① 改善箇所説明図

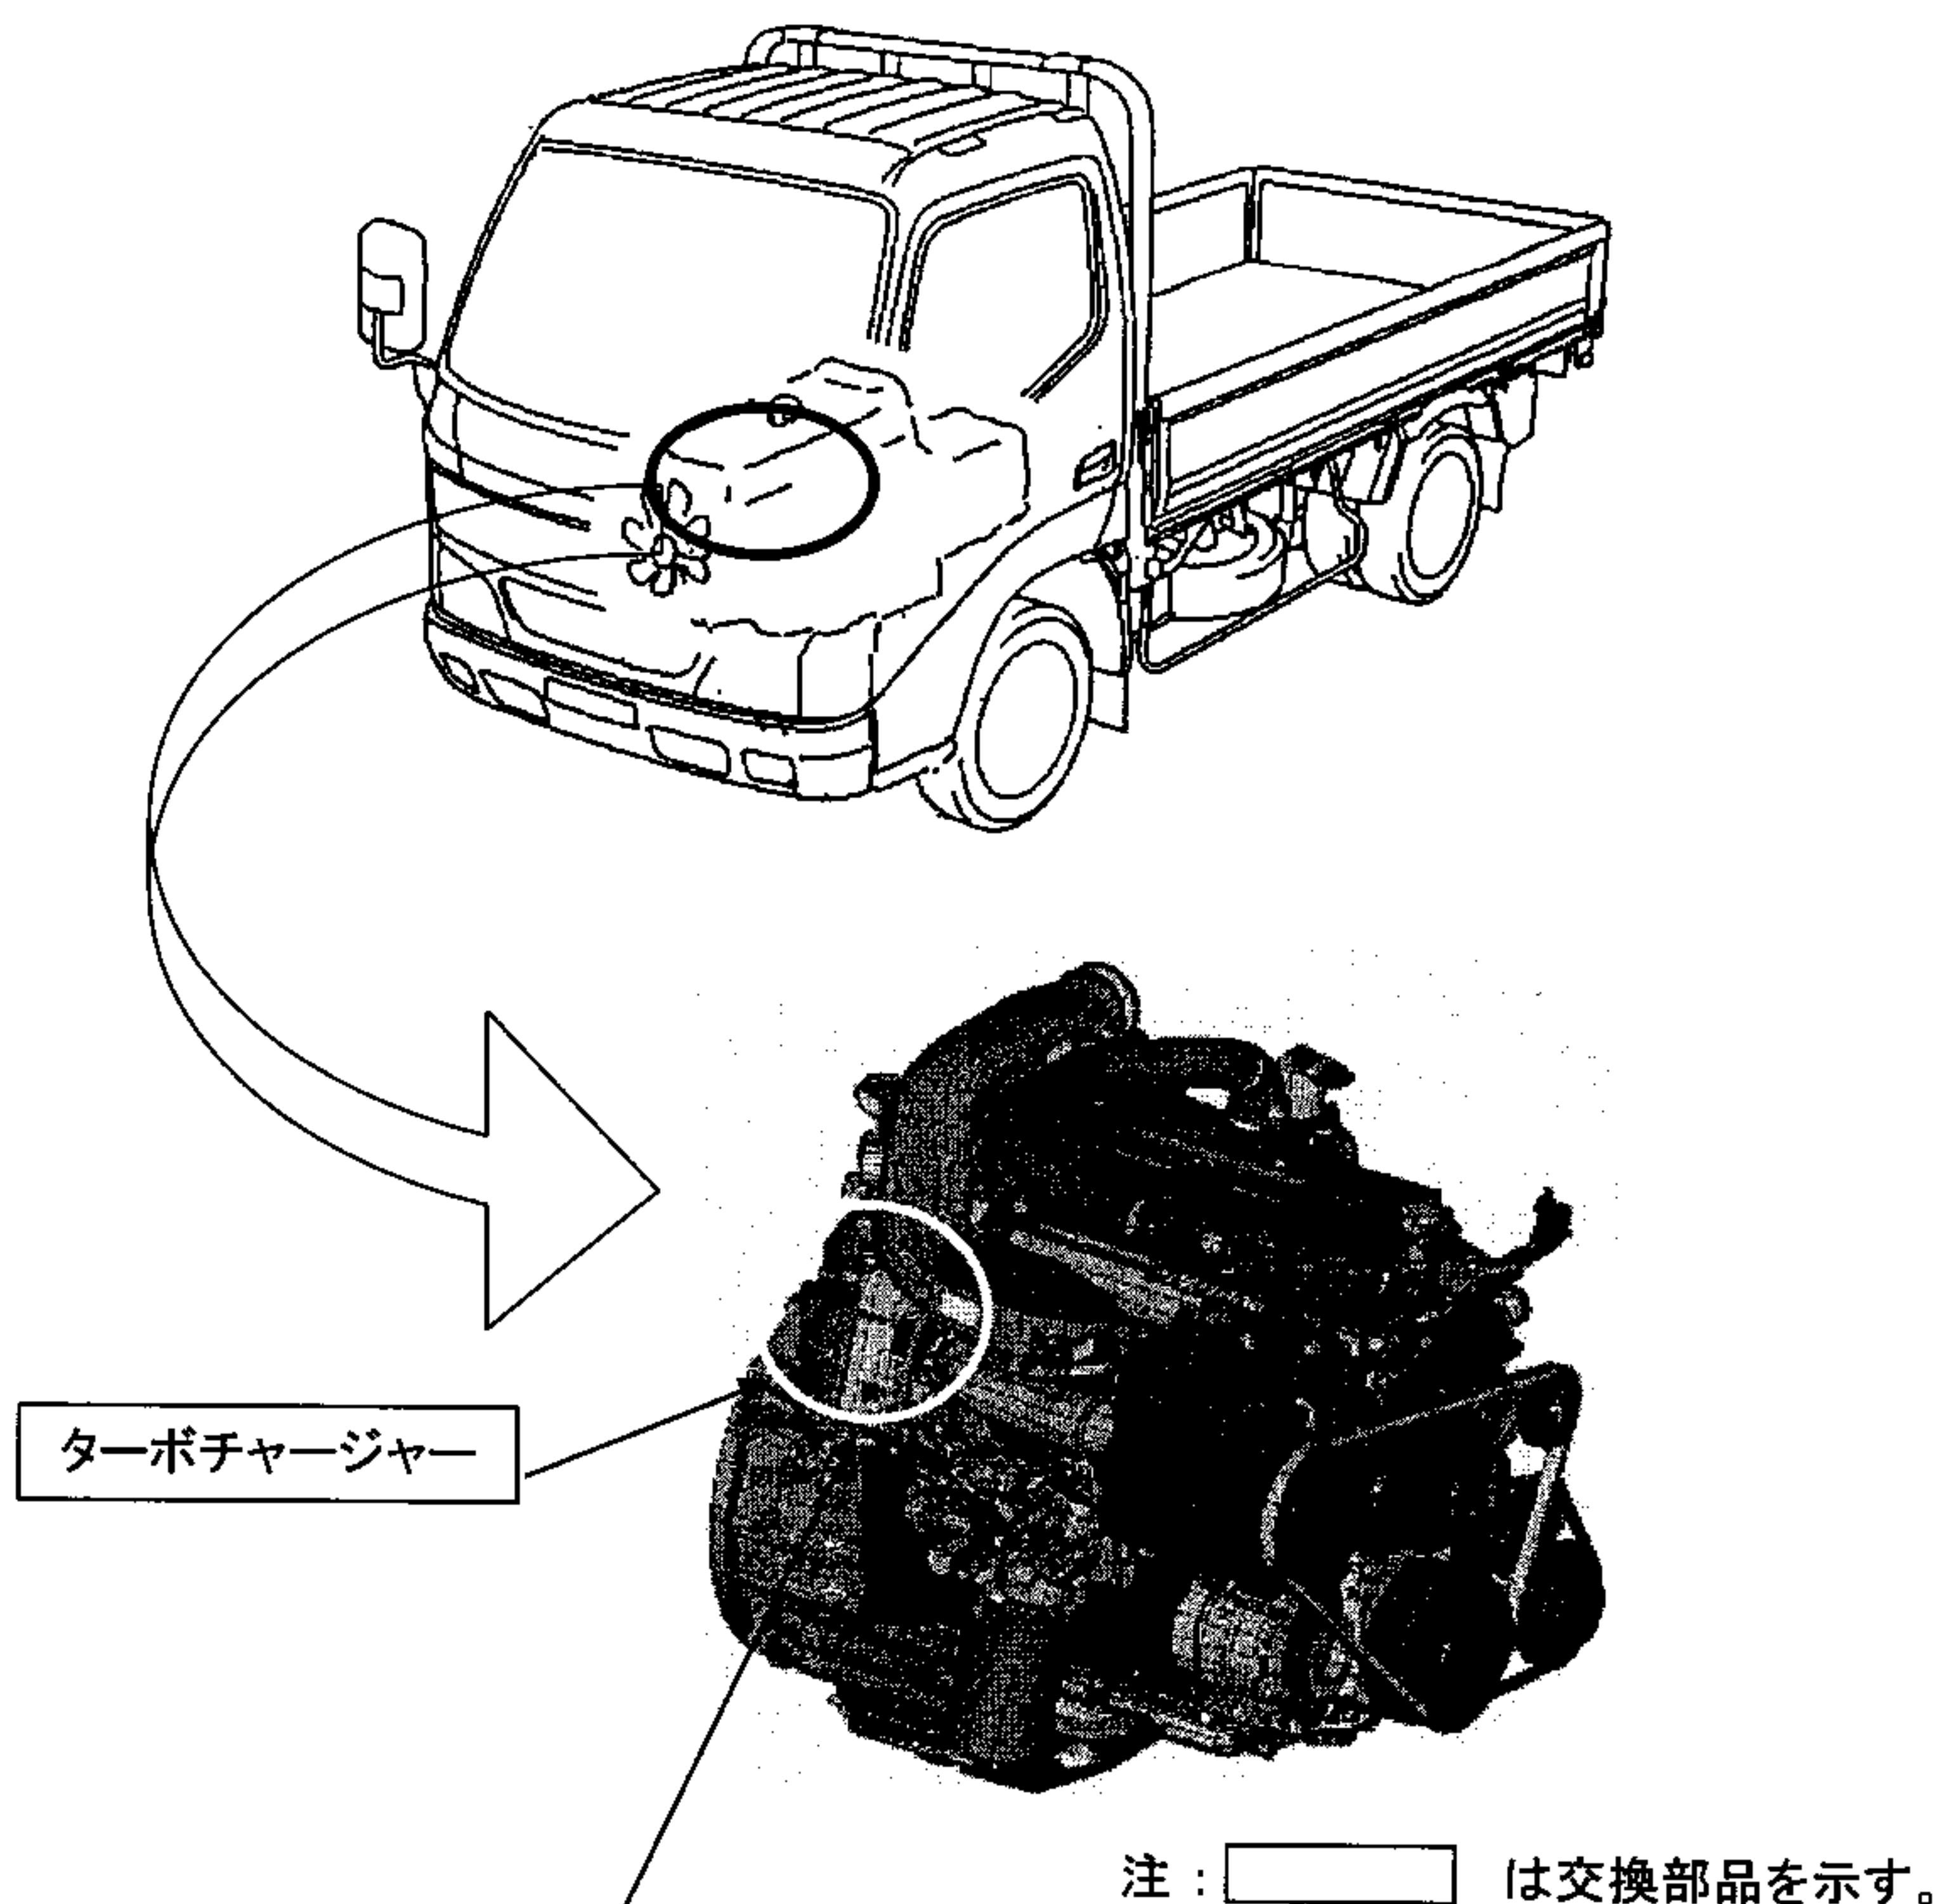
基準不適合発生箇所

エンジンのターボ翼のバランス取り加工が不適切なため、当該翼の強度が低下しているものがある。そのため、当該翼の一部が欠損して出力低下し、そのままの状態で使用を続けると、最悪の場合、当該翼が破損してエンジンオイルが吸気管からエンジンに流れ込み、エンジンの回転が上昇するおそれがある。

改善の内容

全車両、ターボのシリアル番号を確認し、対象のものは良品と交換する。

識別 : ターボのシリアルナンバープレート右下部に黄色ペイントを塗布する。
